Additif 44 – Règlement ONU n° 45

Révision 2 – Amendement 6

Complément 12 à la série 01 d'amendements – Date d'entrée en vigueur : 22 juin 2022

Prescriptions uniformes relatives à l'homologation des nettoie-projecteurs et des véhicules à moteur en ce qui concerne les nettoie-projecteurs

Figure
Schéma des points de mesure sur écran

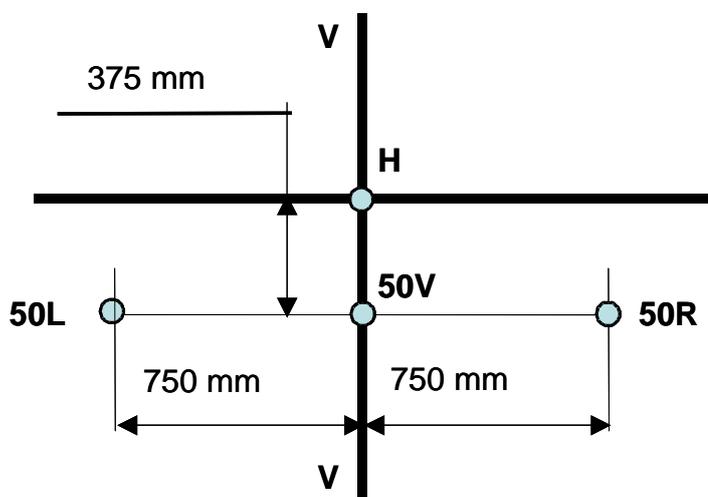
Paragraphe 7.1, lire :

« 7.1 L'efficacité du nettoie-projecteur doit être vérifiée conformément aux prescriptions de l'annexe 4 du présent Règlement. L'efficacité du nettoyage aux points de l'écran de mesure indiqués ci-dessous doit atteindre, après chaque période de nettoyage, 70 % au moins pour le feu de croisement et, à titre facultatif, aussi 70 % pour le feu de route. Dans le cas d'un AFS, la présente disposition s'applique aux procédures d'essais photométriques telles que définies dans l'annexe 9 du Règlement ONU n° 123 ou dans l'annexe 4 du Règlement ONU n° 149, réalisées sur les unités d'éclairage à l'état neutre indiquées au paragraphe 6.1.1 ci-dessus. Dans le cas d'un projecteur à éclairage directionnel (Règlement ONU n° 98 ou Règlement ONU n° 112, ou classes A, B ou D du Règlement ONU n° 149) le projecteur devra, pour l'essai, être braqué vers l'avant.
